**RESOLUCIÓN DE DIVISIÓN DE SUPERVISIÓN DE HIDROCARBUROS LÍQUIDOS
ORGANISMO SUPERVISOR DE LA INVERSIÓN EN ENERGÍA Y MINERÍA
OSINERGMIN N° 1066-2018-OS-DSHL**

Lima, 29 de octubre del 2018

El expediente N° 201700161539, que contiene entre otros actuados, el Informe de Instrucción N° 013-2018-GOI-I11 y, el Informe Final de Instrucción N° 716-2018-OS-DSHL-USEI, referidos a los incumplimientos a la normativa vigente del subsector hidrocarburos, por parte de la empresa **LIMA GAS S.A.** (en adelante, Administrado), identificada con Registro Único de Contribuyentes (RUC) N° 20100007348.

FIGURA A.6.4 Conexión Típica de Bomberos para Tuberías Verticales Húmedas

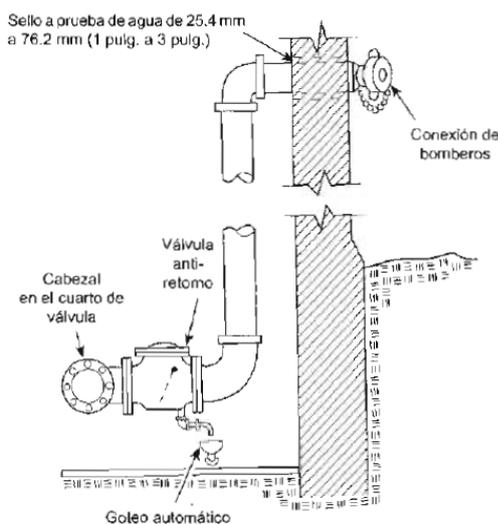
- 7.6. Para el caso del **incumplimiento N° 4**, se debe indicar que, la infracción administrativa referida a que en la conexión para bomberos no contaba con una válvula check listada, incumpliendo lo establecido en el numeral 6.4.2 de la NFPA 14, edición 2016, se encuentra debidamente acreditada, a partir de lo actuado en la visita de supervisión del 24 al 27 de octubre de 2017, según Acta de Visita de Supervisión y/o Fiscalización N° 003159.

De la evaluación realizada se ha determinado que el Administrado tiene instalado una conexión para bomberos la cual es listada por UL; sin embargo, con la finalidad de garantizar la seguridad en el desarrollo de las actividades de hidrocarburos debe cumplir con lo dispuesto en el numeral 6.4.2 de la NFPA 14, edición 2016, el cual exige que, *en toda conexión de bomberos se debe instalar una válvula antiretorno (check)*, entendiéndose como un accesorio independiente de la conexión de bomberos.

A continuación, se muestra la Figura A.6.4 de la NFPA 14, edición 2016, sobre conexión típica de bomberos para tuberías.

Por lo expuesto, el Administrado no ha desvirtuado el incumplimiento a la obligación contenida en el numeral 1 del artículo 73 del Reglamento aprobado por Decreto Supremo N° 027-94-EM, correspondiendo imponer la sanción prevista en la norma.

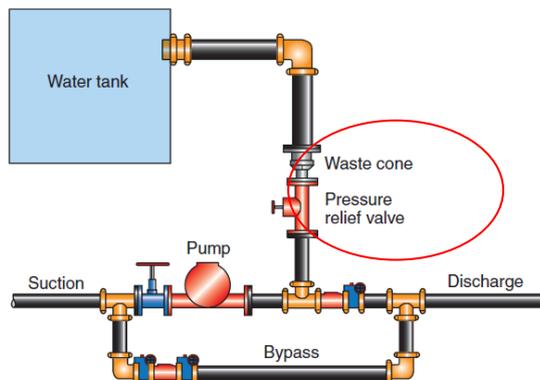
7.9. Respecto al **incumplimiento Nro. 7**, se debe indicar que la infracción administrativa referida a que, el cono de alivio no se encontraba conectado a la salida de la válvula de alivio, incumpliendo los numerales 4.18.5.1 y 4.18.5.4 de la NFPA 20, edición 2013, se encuentra debidamente acreditada, a partir de lo actuado en la visita de supervisión del 24 al 27 de octubre de 2017, según Acta de Visita de Supervisión y/o Fiscalización N° 003159.

Sobre el particular, si bien el Administrado presentó un registro fotográfico, reiterando que cumple con el dispositivo legal materia de análisis, de su revisión se concluye que no acredita que el cono de alivio se encuentre conectado a la salida de la válvula de alivio, tal como lo exige el numeral 4.18.5.1 de la NFPA 20, edición 2013; entendiéndose que el cono de alivio debe ser instalado y conectado a la salida de la válvula de alivio, como establece el Manual de bombas estacionarias contra incendio de la NFPA 20, edición 2013 (figura adjunta).

Por lo expuesto, el argumento y medio probatorio presentados por el Administrado no desvirtúan el incumplimiento a la obligación contenida en el numeral 1 del artículo 73 del Reglamento aprobado por Decreto Supremo N° 027-94-EM, correspondiendo imponer la sanción prevista en la norma.

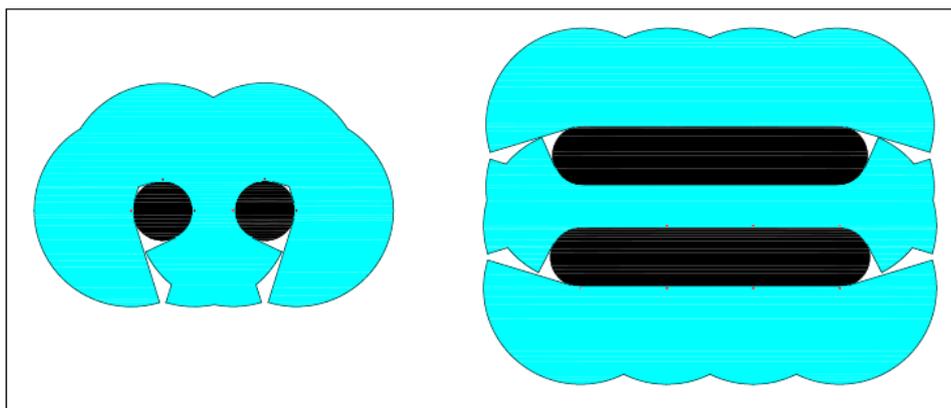
- 7.11. Con relación a los **incumplimientos Nros. 12 y 13** se debe señalar que mediante escrito de fecha 10 de julio de 2018, el Administrado presentó las especificaciones técnicas de las cajas porta termocuplas o cabeza de termocupla, verificadas durante la visita de supervisión, las que cuentan con certificación FM, ATEX y IECEx; asimismo, presentó las especificaciones técnicas del conjunto de unión y sensor de cápsula simple, los cuales cuentan con certificación ATEX e IECEx.

Al respecto, la NFPA 15, edición 2017, señala lo siguiente:

- Numeral 5.12.2 *Los sistemas de detección deben ser de supervisión automática de acuerdo con NFPA 72.*
- Numeral 6.5.2.1 *La selección, localización y espaciamiento de los detectores de incendio automáticos para la activación de sistemas fijos de agua pulverizada deben cumplir o exceder los requisitos pertinentes de NFPA 72.*
- Numeral 6.5.2.3.1 *Cuando están situados en exteriores o al aire libre, el espaciamiento, de detectores fijos de temperatura o tasa de incremento, se debe reducir por lo menos en 50 por ciento de su espaciamiento listado bajo cielos rasos uniformes.*

A su vez, el numeral 29.7.4.1 de la NFPA 72, edición 2016, indica *que cada detector de calor y alarma de calor, incluido un detector de calor o alarma de calor íntegramente montado sobre un detector de humo o alarma de humo, deben detectar las temperaturas anormalmente elevadas o la velocidad del aumento de la temperatura, y todos los detectores deberán ser listado para tener un espaciamiento no menor de 50 pies (15 m) de espaciado.*

De lo antes indicado, teniendo en cuenta el radio de acción de las termocuplas instaladas (12 por cada tanque, 04 a cada lado del tanque y 4 en la parte superior) en los tanques debe ser de 3.5 m., y ante un eventual amago de incendio en la zona de almacenamiento de GLP, los sensores de calor serian capaces de detectar un fuego hasta el nivel más alto de los tanques estacionario de GLP, conforme se observa en el siguiente gráfico.

Por lo tanto, al haberse acreditado que la instalación de los equipos de detección automática del sistema de enfriamiento de los tanques de almacenamiento de GLP, cumplen con el numeral 6.5.2.2.1 de la NFPA 15, edición 2017, conforme a las especificaciones técnicas presentadas por el Administrado, las cuales fueron verificadas durante la visita de supervisión; corresponde disponer el archivo del procedimiento sancionador en estos extremos, de conformidad con el numeral 22.1 del artículo 22⁸ del Reglamento de Supervisión, Fiscalización y Sanción de Osinergmin.
